Gemeinde Tamm

Bebauungsplan "Öhringer Straße – FSt. 6108"

Behandlung der Stellungnahmen aus der erneuten Beteiligung gem. § 4a Abs. 3 BauGB i.V.m. §§ 3 Abs. 2 und 4 Abs. 2 BauGB

18.11.2019

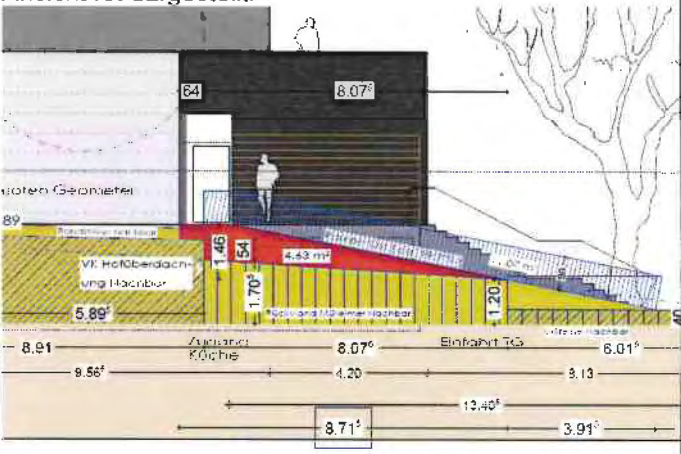
5.	Stadt Asperg	01.03.2019	Von Seiten der Stadt Asperg werden keine Bedenken oder Anregungen vorgebracht.	Kenntnisnahme.
6.	Netze BW	25.03.2019	Wir danken Ihnen für die Zusendung der Änderung des oben genannten Bebauungsplanentwurfs. Über den Geltungsbereich der Bebauungsplanänderung führen keine Leitungen der Netze BW GmbH beziehungsweise der Neckar Netze GmbH & Co. KG. Im Gehweg nordwestlich und nördlich des Flurstücks

Nr.	Behörde	Datum	Inhalt der Stellungnahmen	Stellungnahmen des Planers / der Verwaltung
	noch Netze BW		<p>6108 verlaufen drei 20-kV-Kabel, die in beiliegendem Planausschnitt rot dargestellt sind. Des Weiteren verläuft im westlichen Gehweg noch ein städtisches Straßenbeleuchtungskabel, welches braun dargestellt ist. Aufgrund des Baufensters gehen wir davon aus, dass die Kabel auch während der Bauphase dort verbleiben können.</p> <p>Wir weisen darauf hin, dass Bauunternehmen verpflichtet sind, vor Aufnahme von Tiefbauarbeiten eine aktuelle Leitungsauskunft anzufordern. Diese erhalten sie bei der Planauskunft der Netze BW GmbH: Rennstraße 4, 73728 Esslingen, Tel.: 0711 289-53650, Fax: 07219 142-1369, E-Mail: Leitungsauskunft-Mittelchnetze-bw.de Weitere Bedenken oder Anregungen haben wir in diesem Stadium der Planung nicht vorzubringen.</p>	<p>Kenntnisnahme.</p> <p>Kenntnisnahme.</p>
